# Übergabe Layout LARIX\_V5

#### Layout Übersicht:

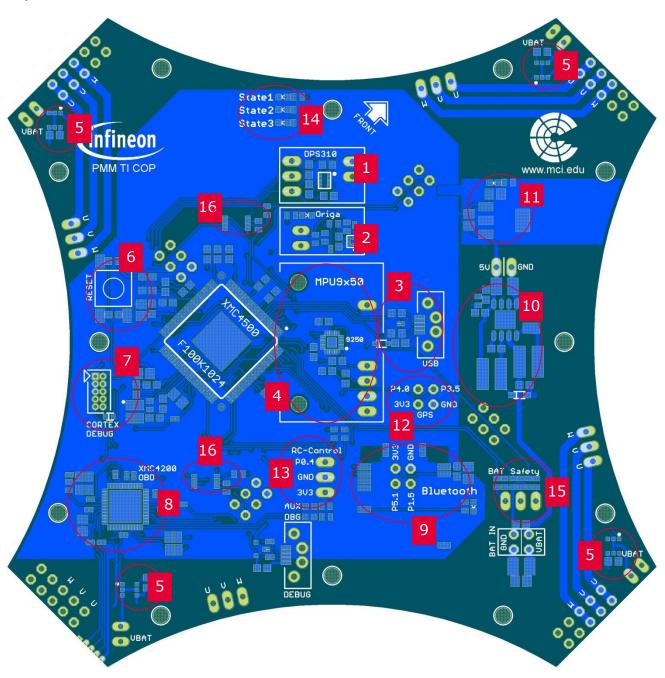
Bauteil	Änderungen
OBD	Ausführung eines OBD XMC4200
Alt. Debugger	Alt. Debugger wird entfernt
PWM Output	Open Drain Ansatz wird durch Level Shifter ersetzt
LED Treiber	von 2 auf 4 LED Treiber
